בדיקת בית לפני קנייה ואו קבלה

לקוח	
שם פרטי	ויטלי
שם משפחה	מינצ'ו
כתובת	פרויקט וא

עבודה	בדק בית לדירת 5 חדרים + מרפסת בפרויקט חדש
תאריך	11/08/2022
נכחו בבדיקה	איגור פלוט ינאי פלדמן

11.12. סף אלומיניום בין מקלחת הורים וחדר הורים בולט בקצה הימני

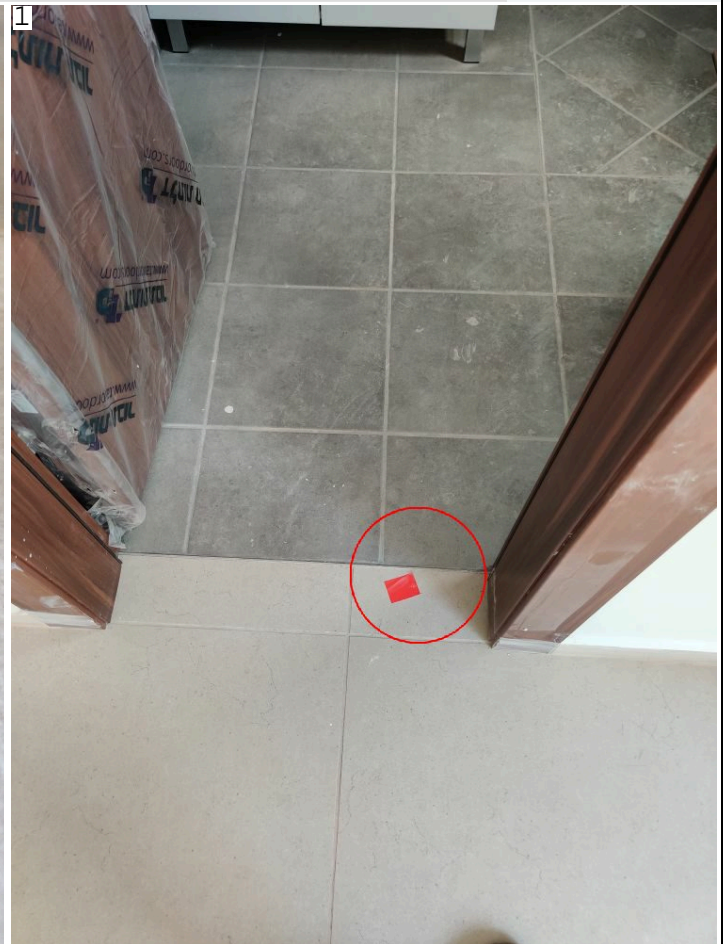
הערה: עלול לגרום לנפילת אדם
